令和 8 年 4 月 15 日  
堺 市

新金岡小学校外壁改修ほか工事の設計図書の訂正について（通知）

新金岡小学校外壁改修ほか工事の設計図書について、以下のとおり、一部訂正しますので、お知らせします。

工事名称	新金岡小学校外壁改修ほか工事		
図面名称	仮設計画図		
A3縮尺	1/340	A1縮尺	1/170
場市	建築都市局 建築部	図面番号	A/14

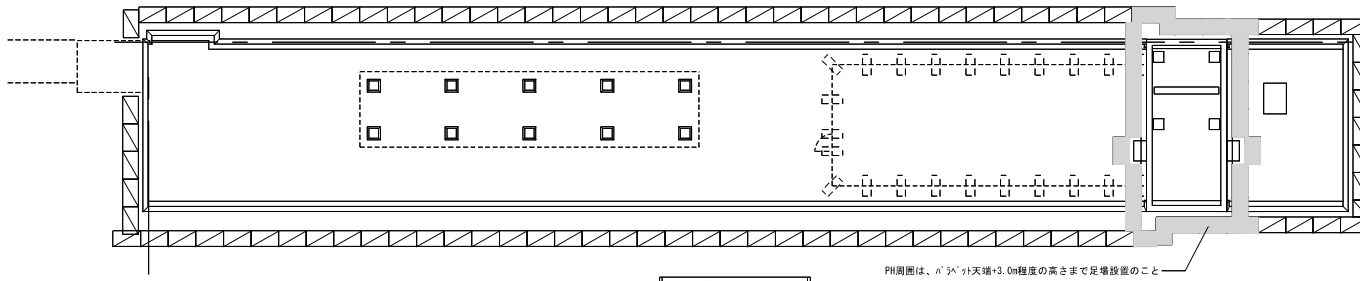
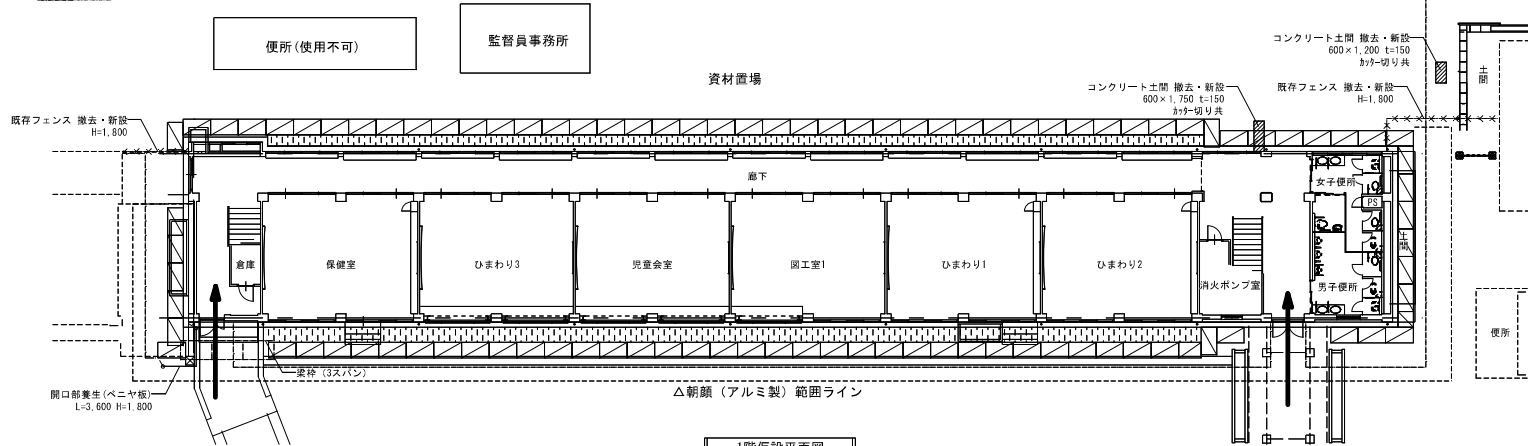
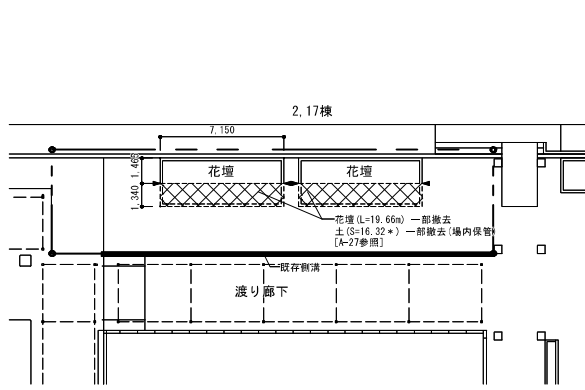
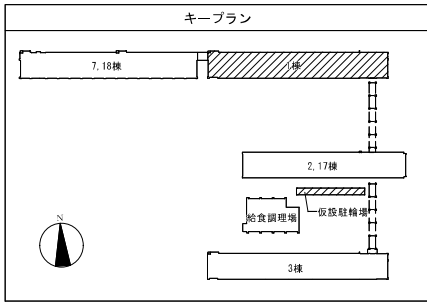
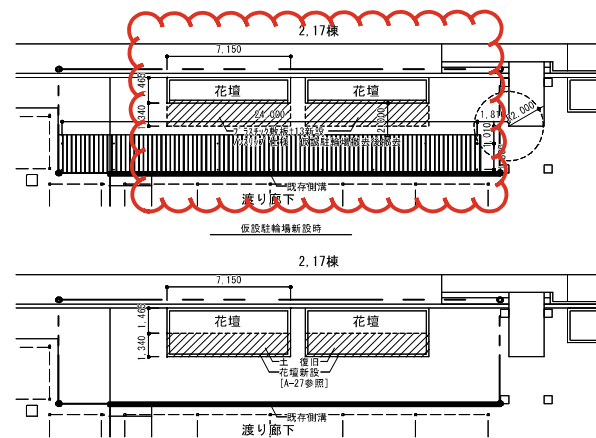
- ・ 参考内訳明細書 共通仮設費（積上）：P32
- ・ 図面 A/14、A/27

訂正後抜粋資料において、項目の訂正及び補足説明を行っている部分について、参考内訳明細書は黄色着色、図面は赤色雲マークで表現していますので、訂正前訂正後の参考内訳明細書及び図面を比較し、ご確認ください。
